Betreft: zienswijze

Hierbij dienen wij een zienswijze in tegen het ontwerp-besluit Hondemotsweg-Stobbenbroekerweg op 3 locaties, het besluit m.e.r. beoordeling Hondemotsweg-Stobbenbroekerweg op 3 locaties in Raalte en de ontwerp-verklaring van geen bedenkingen die op deze zonneparken betrekking heeft.

ZONNEPARK STOBBERBROEKERWEG PASSEND....?

11 juli 2023

Projectie van erven, beplantingen en zonnepark op de hoogtekaart (rood = hoog, blauw is laag - Adviesbureau Haver Droeze)

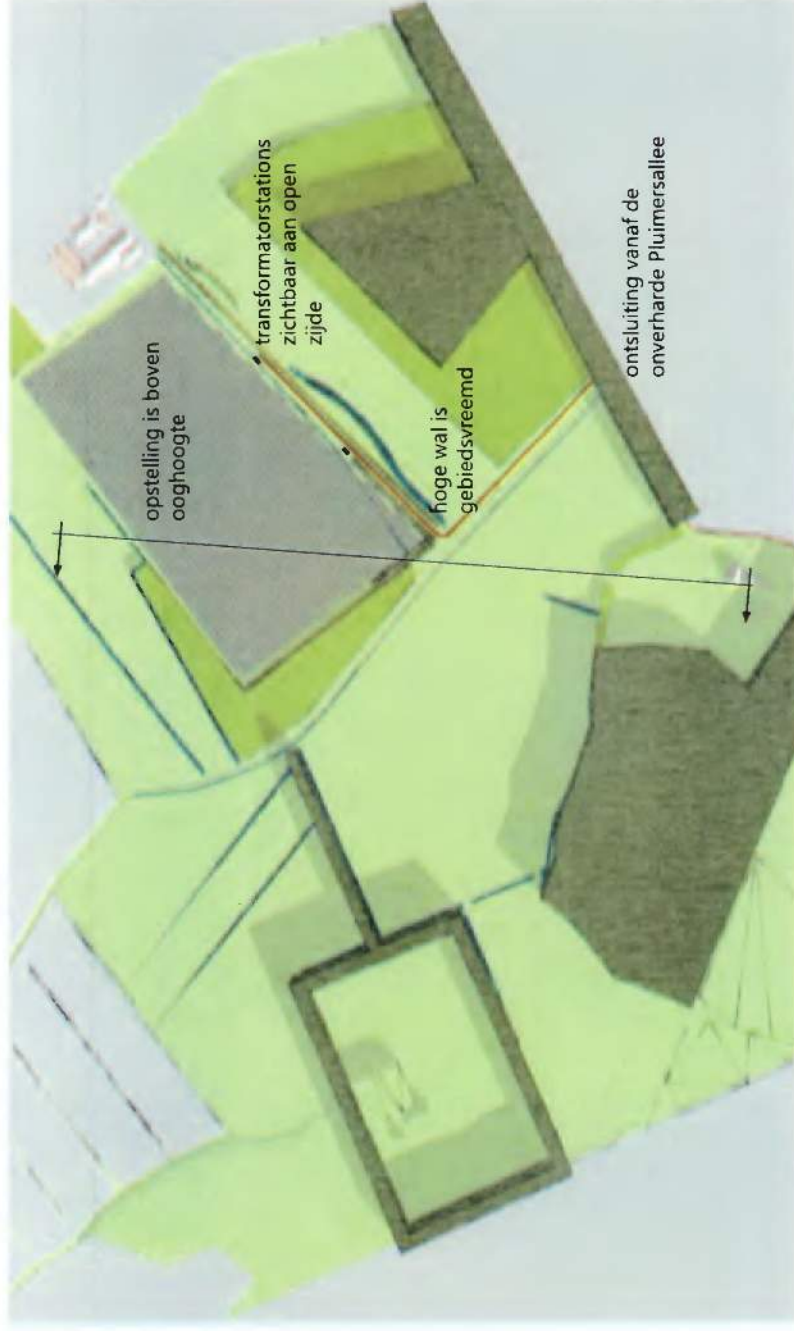
1. De locatie is gelegen in een lager liggend en natter gedeelte van het landschap dat als gevolg daarvan opener is. Het uitzicht hierover is weidser en vanaf omliggende plaatsen in het landschap zal een zonnepark hier goed waarneembaar zijn. Bovendien wordt de openheid zelf aangetast. Op onderstaand kaartje zijn de hoogten zichtbaar gemaakt met kleuren en is goed zichtbaar dat de erven (en havezaten) op hogere delen in het landschap liggen rond een laagte en dat ook de structuur van lanen en bossen de hoogteverschillen benadrukt. De laagte is zonder bos en nat.

Het ingetekende zonnepark en de daarbij voorgestelde bosbeplantingen zullen de open ruimte vullen en versnipperen zodat het bestaande karakteristieke verschil tussen lagere en hogere delen wordt verstoord. De beleving vanaf de randen – vanaf de lanen en erven – verliest hierdoor beduidend aan kwaliteit.

2. Voldoen de inpassingsmaatregelen die voor het park op de huidige locatie worden gehanteerd? Ook hier geldt dat het contrast tussen droog en nat op de locatie niet benut is voor het kiezen van landschappelijke elementen om de zonnepanelen mee in te passen. Zo ligt het meer voor de hand om hakhout aan te planten in dit natte gedeelte. Daarmee wordt de openheid tevens minder verstoord en blijven de lanen en bossen hun eigen waarde behouden. In dezelfde lijn van gedachten ligt het toepassen van knotwilgen. Het ontwikkelen van passende kruiden- en bloemrijke vegetaties door zorgvuldig beheer (bijv. door het afgraven van de bemeste topplaat) is gewenst. Goed zal bepaald moeten worden welke natuurdoeltypen zullen worden beoogd en er is een verschil tussen het nattere oostelijke deel van het terrein en het drogere westelijke deel. Nattere en drogere heideschrale vegetaties komen hier op hun plek, wellicht

met beheer door schapen. Grondwallen en sinusvormige oevers, zoals voorgesteld aan de oostzijde zijn gebiedsvreemde elementen. Aangehaalde voorbeelden van wallen voor inpassing komen zijn niet landschappelijk. Bovendien zou een wal, om de panelen onzichtbaar te maken vanaf de hoger gelegen erven en lanen, meer dan 3m hoog moeten zijn, waardoor de gebiedsvreemheid nog versterkt wordt. Het verdient aanbeveling om patrijzenhagen, keverbanken en takkenrillen toe te passen in combinatie met erven en lanen met bospercelen. Van de kruidachtige vegetatie zouden ook delen als wintervoedselvelden kunnen worden bewerkt. In het open gebied zal in ieder geval goed moeten worden gekeken naar de plaatsing van opgaande beplantingselementen en de open doorzichten die vrij blijven om sterke versnippering van de ruimte te voorkomen. Veel van de voorgestelde wintergroene beplantingen zijn niet eigen aan dit landschap.

De voorgestelde inrichtingsmaatregelen zijn niet altijd gebiedseigen, landschappelijk en ecologisch passende keuzes. Voor het uit het zicht nemen van de panelen is op deze locatie een wal niet geschikt. Als opgaande beplanting kan hier het best hakhout worden toegepast.

Grove schets van het voorgestelde inpassingsplan met profielaanduiding en enkele knelpunten (Adviesbureau Haver Droeze)

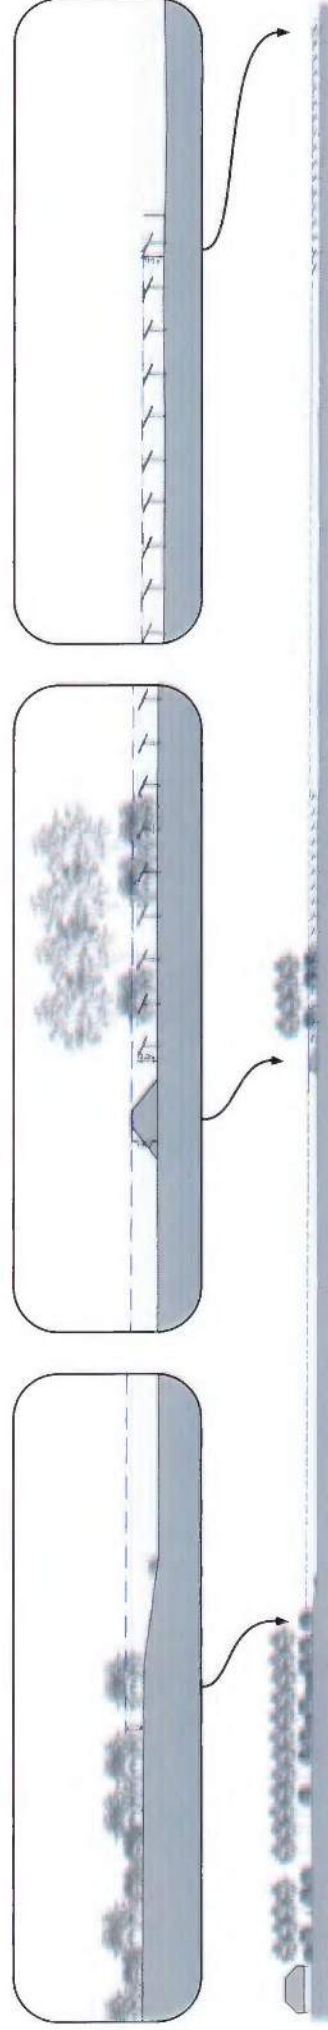
3. De gekozen opstelling, de ontsluiting en de plaats van de omvormers en eventuele andere gebouwen lijkt niet met veel zorg tot stand gekomen. De toegang tot het park vindt plaats vanaf een onverharde karakteristieke laan, de Pluimersallee. Eisen van brandweer zullen een onverharde laan afkeuren en de landschappelijke kwaliteit van de laan zal zwaar aangetast worden bij verharding. Bovendien ligt het meer voor de hand het park via de bestaande ontsluiting naast het erf Stobbenbroekerweg 51. De positionering van transformatorstations aan de oostkant van de opstelling maken ze zeer zichtbaar naast het open kruidengrasland. Noodzakelijk hekwerk en

een inkoopstation zijn niet meegenomen in de tekening, evenmin als een tegenwoordig veelal standaard geplaatste batterijopstelling. Al deze elementen zullen, indien niet zorgvuldig ingepast, gaan detoneren. De keuze voor een grote rijafstand met op een as gemontereerde kantelende panelen is gunstig voor de ondergroei en makkelijk voor eventueel machinaal beheer of bewerking van de bodem tussen de panelen. De hoogte van deze opstelling zal echter boven ooghoogte zijn wat ongewenst is voor de ruimtelijke beleving.

De technische uitvoering van de opstelling moet eerlijker in beeld worden gebracht en zorgvuldiger worden afgewogen om de schade aan het landschap en de beleving daarvan te beperken. De ontsluiting kan niet plaatsvinden vanaf de Pluimersallee.

Om een bijdrage aan de discussie te leveren worden tenslotte een aantal suggesties gedaan voor een goede inpassing op deze locatie. Dit is geen berusting in de keuze voor deze locatie waarvan het ons gevoelen is dat andere en meer alternatieven zorgvuldiger dienen te worden afgewogen. Het is wel onze overtuiging dat als op deze locatie ooit een zonnepark moet komen, de inpassing daarvan de volle aandacht moet krijgen en er geen kansen onbenut moeten worden gelaten om de kwaliteiten van dit landschap te behouden.
